**TRIDELCO**  
INGENIEROS CONTRATISTAS

**TRI-073-24**

| REF: | <b>INFORME No 1 PRODUCTO ELÉCTRICO Y REDES AFINES.<br/>ACOMPANAMIENTO A LA INTERVENTORIA “ELABORACION DE LOS DISEÑOS DETALLADOS<br/>DEFINITIVOS DE ARQUITECTURA E INGENIERIAS Y CONSTRUCCION DE LA ESE CENTRO DE<br/>SALUD DE MAJAGUAL DEPARTAMENTO DE SUCRE”.</b> |

#### **1. ARCHIVO DE PLANOS: 1. ILUMINACIÓN.**

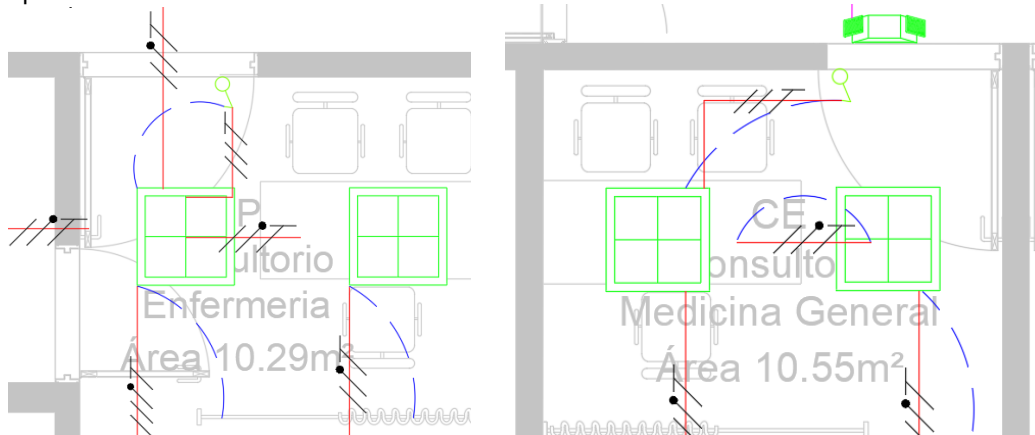
- 1.5. En las zonas de cama pacientes, donde se prevé luminaria de cabecera y de tipo general en techo; se recomienda manejar su encendido de manera independiente y/o con interruptor doble, para un uso conveniente y eficiente de la doble luminaria propuesta.

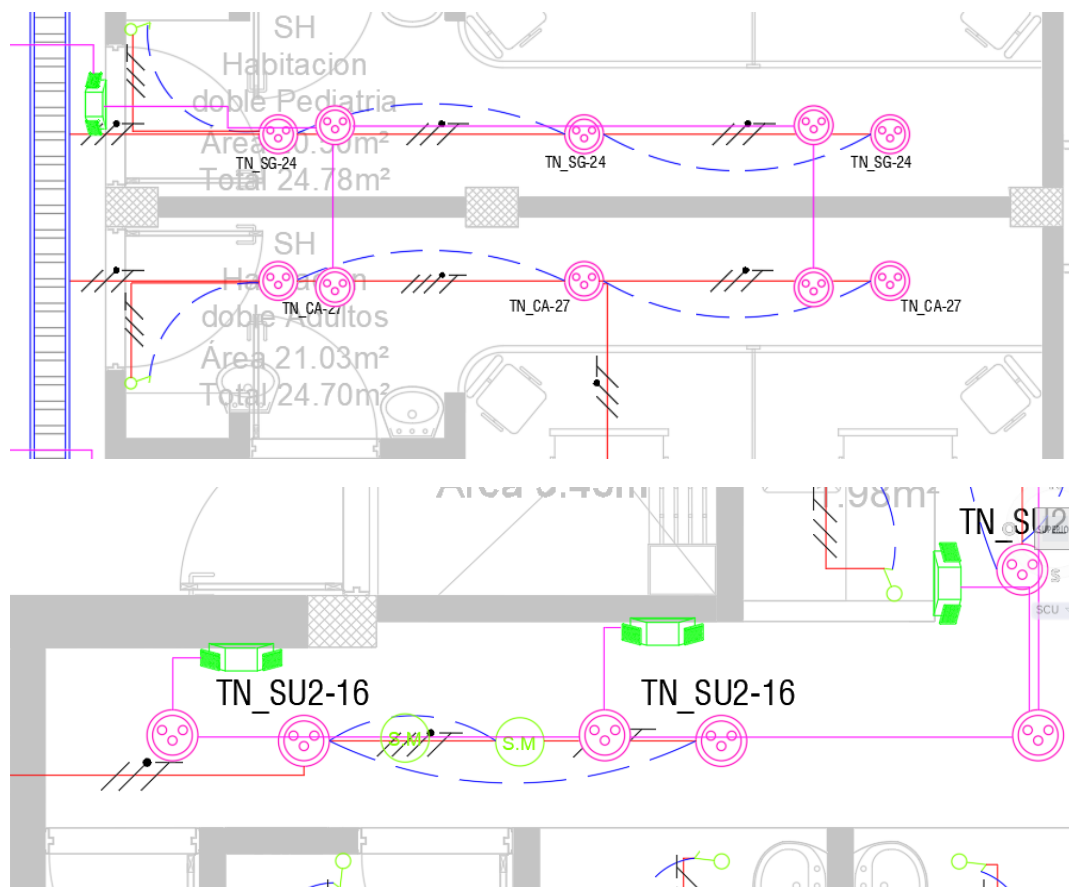
- 1.6. Se debe verificar la ubicación de algunos interruptores de encendido y apagado de iluminación; ya que su propuesta no es la más acorde a la arquitectura y/o inconveniente para su óptima operatividad.

- 1.7. Se debe verificar la disposición de algunas luminarias previstas en planos, ya que las consideramos cercanas y/o se transponen en algunos de los casos, en especial las "BALA LED 24W", y la cuales finalmente deberán responder con lo previsto en los estudios fotométricos aún por allegar.

2. ARCHIVO DE PLANOS: 2. PLANO TOMACORRIENTES.
- 2.1. Se debe indicar la altura de montaje de los tomacorrientes prevista en el área de Cirugía, Sala de partos y demás áreas médicas donde se utilicen anestésicos inflamables con base a lo

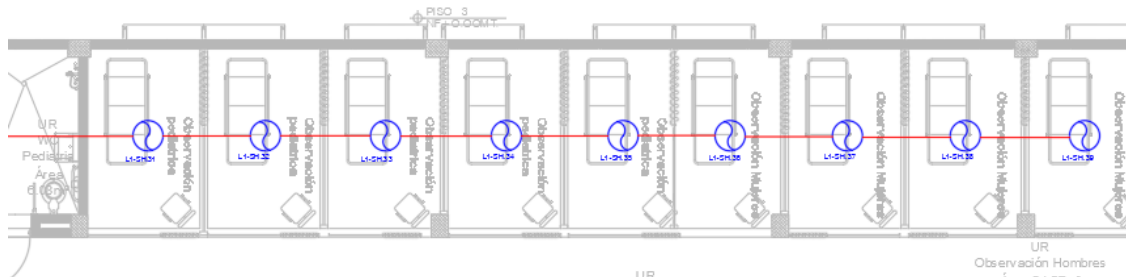
- 2.13. Se debe verificar y coordinar las salidas de tomacorrientes reguladas con los equipos de comunicación previstos por dicha especialidad (racks, PC, Access Point, CCTV, etc.), ya que no se observan correlación y/o la inclusión de las mismas.

4. ARCHIVO. 4. PLANO DE RED CONTRA INCENDIOS.

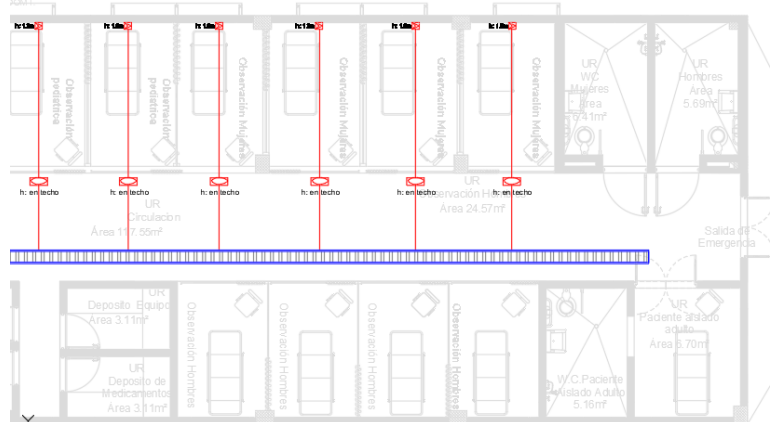
- 4.5. Se aprecian recintos de depósito y/o almacenaje, como de cuarto técnicos (del rack 1) donde carecen de propuesta de elemento de detección. Adicional a lo anterior y desconociendo detalles del recinto de compresor medicinal, tanque criogénico y otros de tipo técnico, que se recomienda validar su arquitectura como necesidad de incluir elementos de detección.
